**RAPPORT D'ENQUÊTE ET D'AUDIENCE PUBLIQUE**

**162** **Projet de modernisation de la rue  
Notre-Dame à Montréal par le  
ministère des Transports du Québec**

**Figure 1 La localisation du projet**

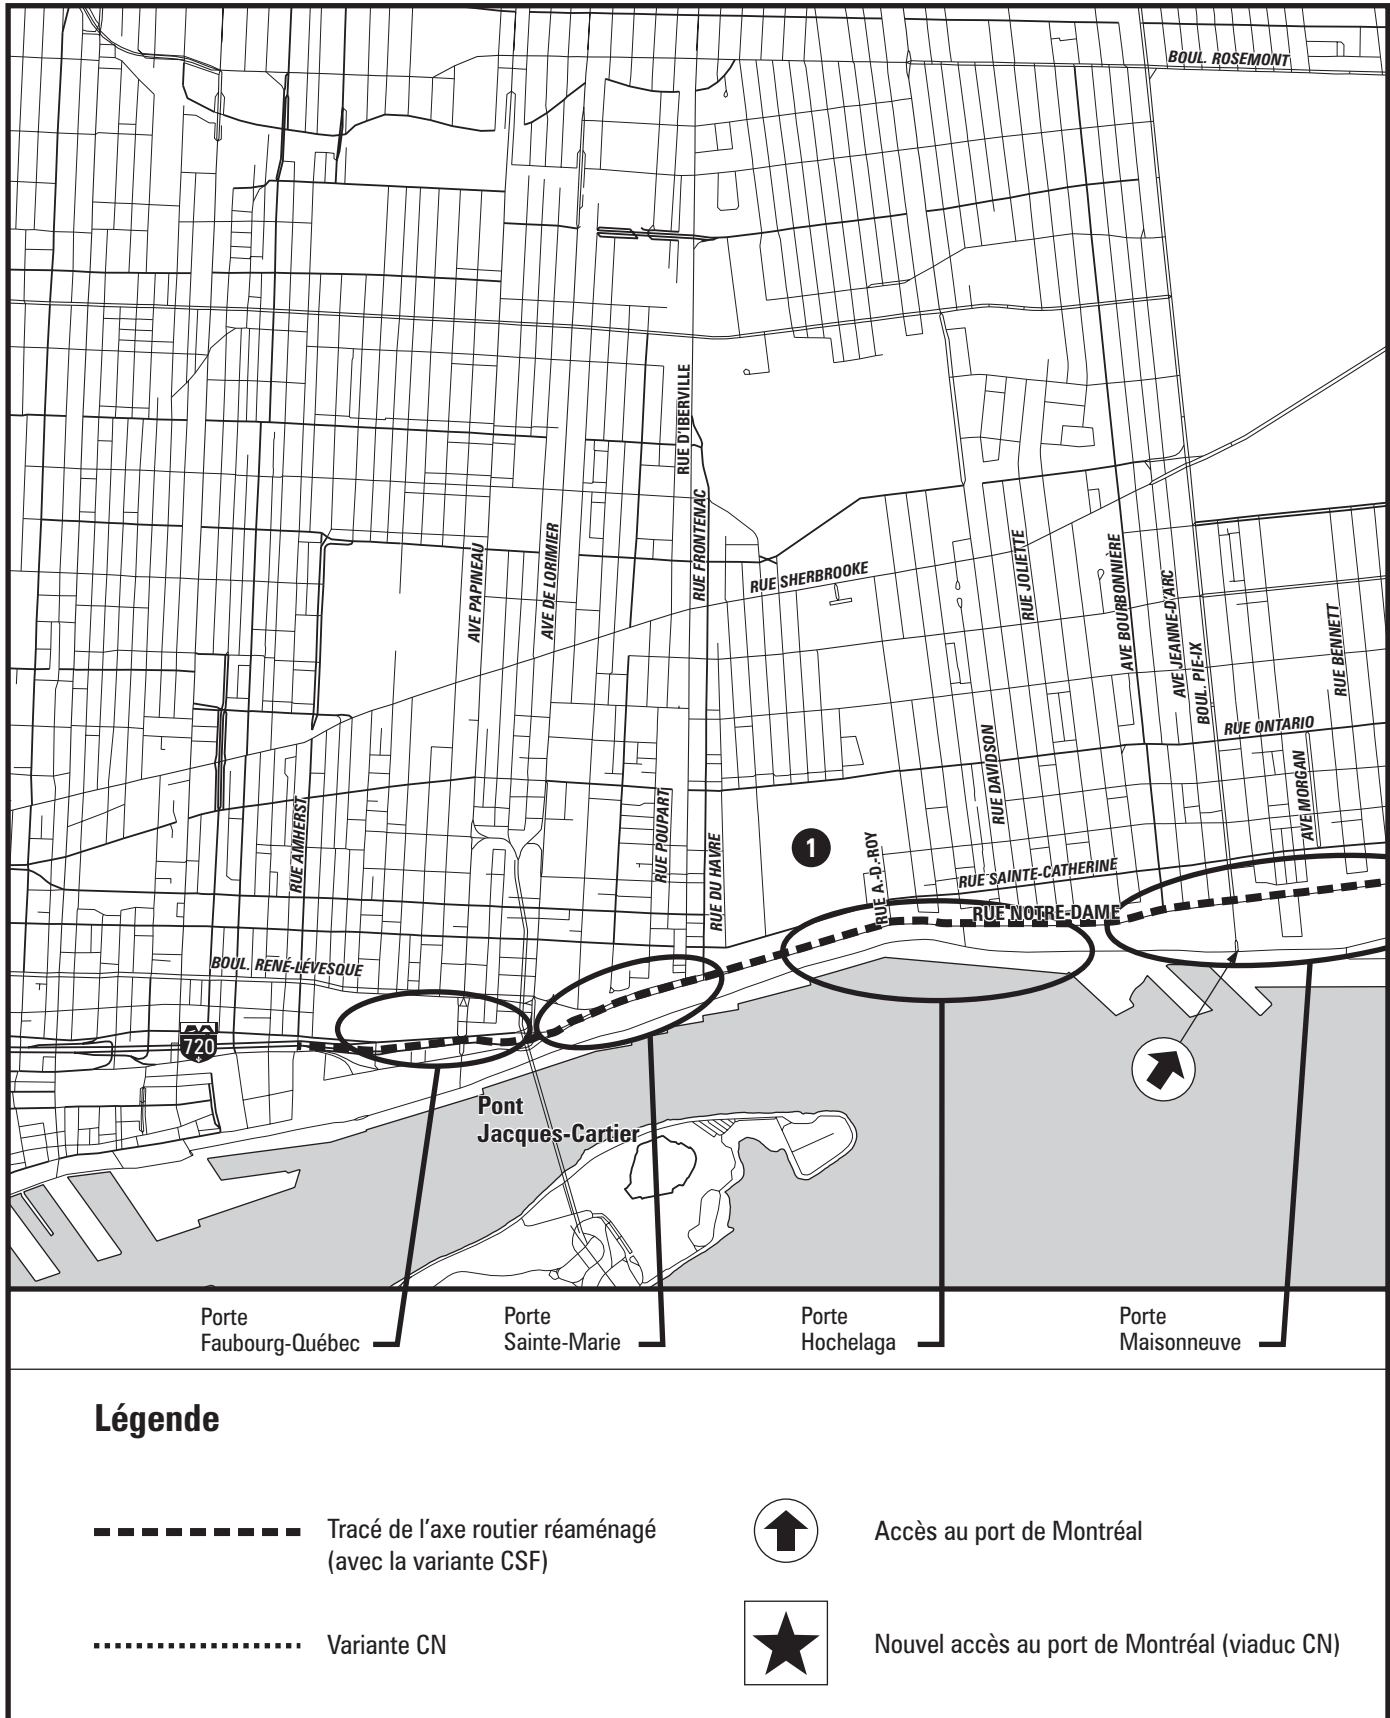
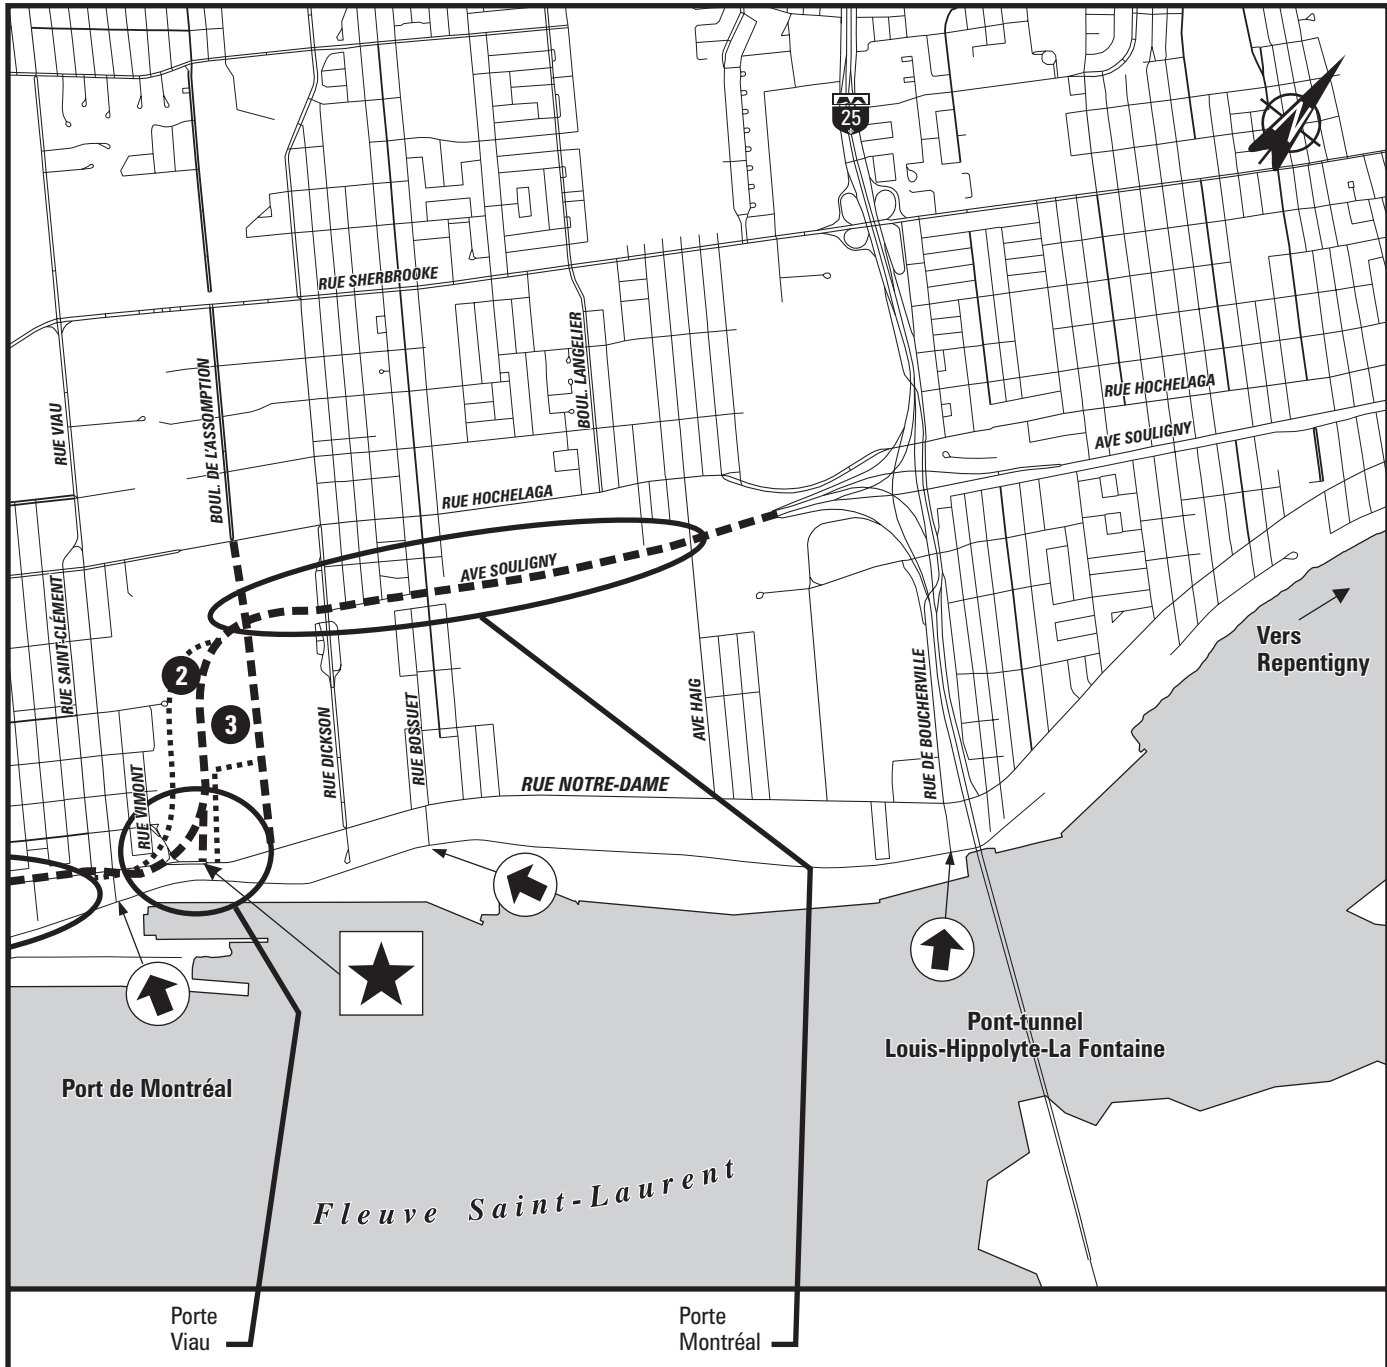
Afin de faciliter la desserte portuaire, le MTQ a planifié un nouvel accès situé entre la rue Viau et le prolongement du boulevard de l'Assomption et relié au réseau routier supérieur (figure 1). Cet accès permettrait aux camions qui se dirigent vers le port via l'entrée située face à la rue De Boucherville de circuler à l'intérieur de la propriété et de ressortir directement sur les voies rapides proposées (document déposé PR3, p. 34).
